ACTA DE REUNIÓN No. 1

En la ciudad de Neiva, se reunieron el ingeniero JESUS DARIO CASTRO ROJAS, en calidad del supervisor, el ingeniero EDWARD ALEXIS AMAYA TOVAR, en calidad de representante legal de la UNIÓN TEMPORAL UCI LA PLATA, y la ingeniera OLGA PATRICIA GONZALEZ VALENCIANO, como asesora de la parte estructural, hidráulica, sanitarias, red aguas y sistema contraincendios para el contrato No. 073 de 2021, cuyo objeto es: PRESTACIÓN DE SERVICIOS PARA CONSULTORÍA A TODO COSTO CONSULTORIA PARA LA ELABORACIÓN DE LOS ESTUDIOS Y DISEÑOS ARQUITECTONICOS Y COMPLEMENTARIOS DE LA UCI POLIVALENTE PARA PACIENTES ADULTOS DE LA ESE HOSPITAL DEPARTAMENTAL SAN ANTONIO DE PADUA LA PLATA HUILA”; con el fin de revisar el proyecto, dado como resultado las siguientes observaciones:

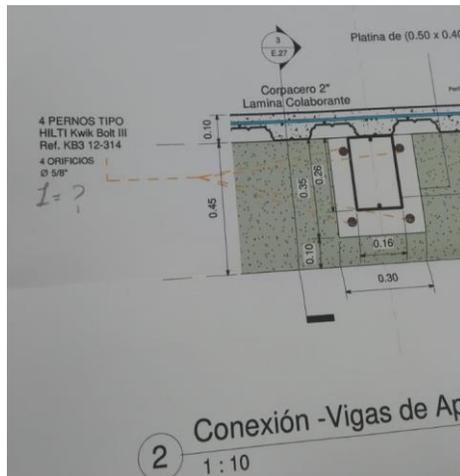
La cercha principal de cubierta, no descansa sobre la columna, sino sobre el borde la canal.?

No está la longitud del perno. No hay detalles del cálculo de los anclajes de lo metálico, platinas, pernos. Etc. ? Se ve en planos la cercha principal descansa sobre este elemento.

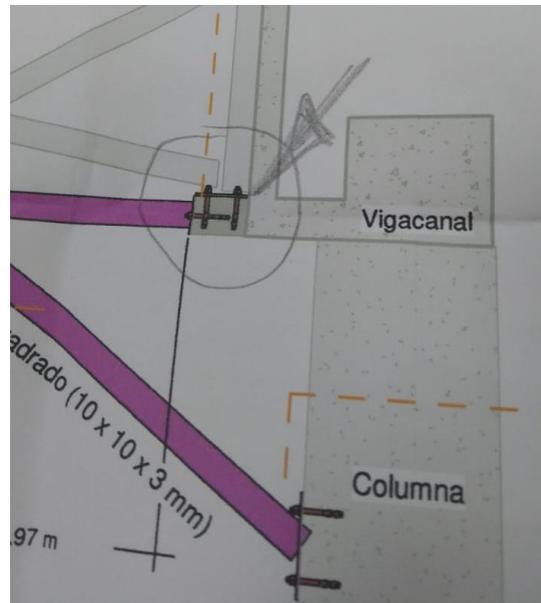
El tema de la mampostería, no recuerdo haber visto detalles. Y el tema de fachada, hay detalles de anclaje de los ventanales. Es decir, de todos los elementos no Estructurales, memoria y detalles constructivos en planos.

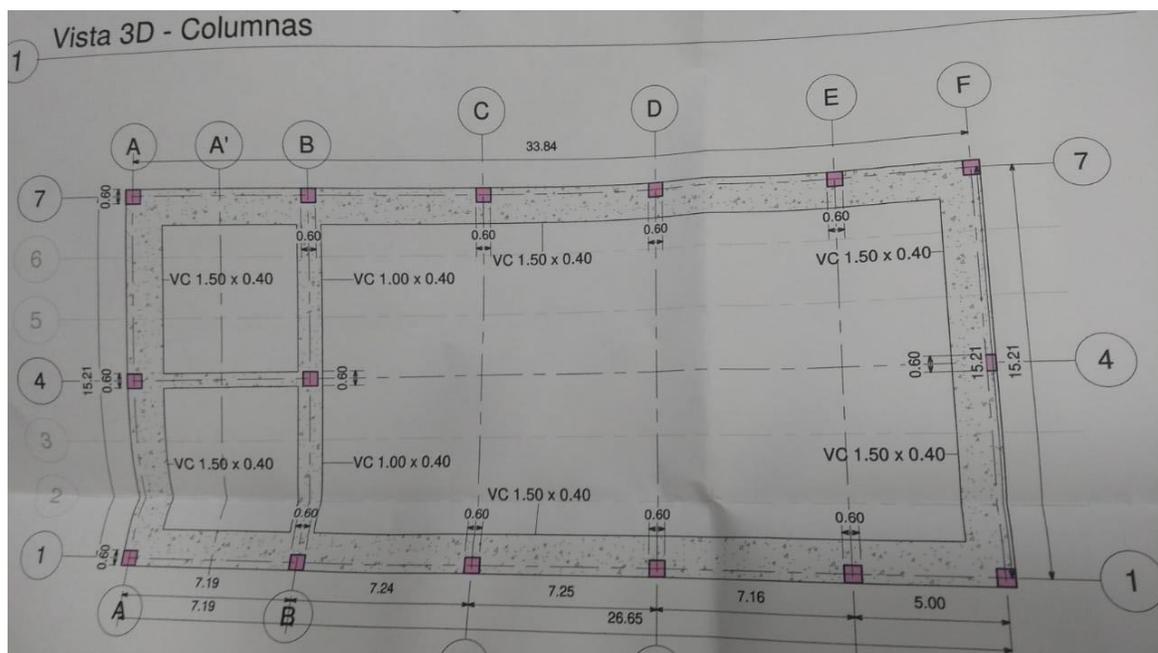
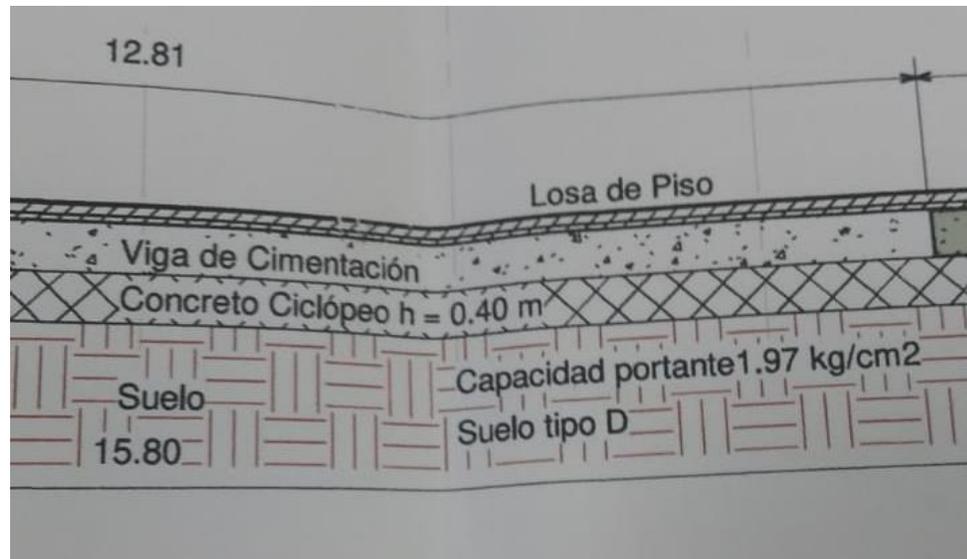
Para eso son los chequeos que se deben hacer en el cálculo. La cimentación no tiene nada que ver. Por ser grupo de Uso IV, es aplicar los factores, verificar, Las irregularidades, la deriva, la torsión y las cargas a las cuales está sometida la estructura. Y el Análisis de Umbral de Daño, que tampoco está en la memoria. Y es obligatorio hacer, por una edificación del grupo uso IV.

El ciclope es toda el área de la UCI o solo debajo de la cimentación corrida. ES SOLO DEBAJO DE LA VIGA DE CIMENTACIÓN, CIERTO?

El resto del área es la placa de 15 cm, tiene algún mejoramiento de suelo o vigas riostras.?

El apoyo de la cercha no requiere una ménsula. Cómo iría el detalle del bajante de Aguas Lluvias.

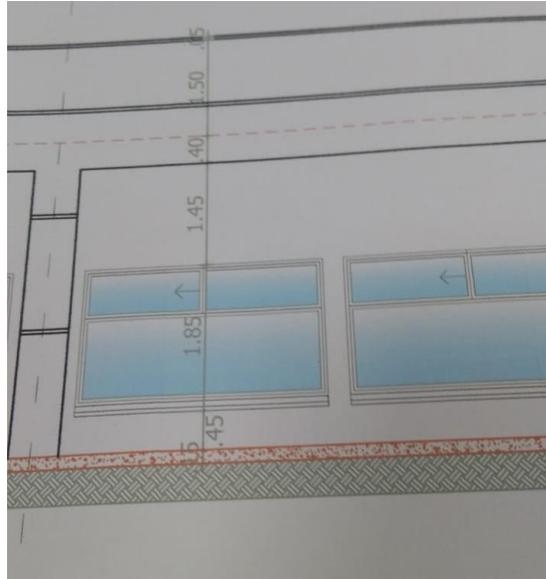
La viga dintel según está detalle de fachada si está bien ubicada en el estructural?
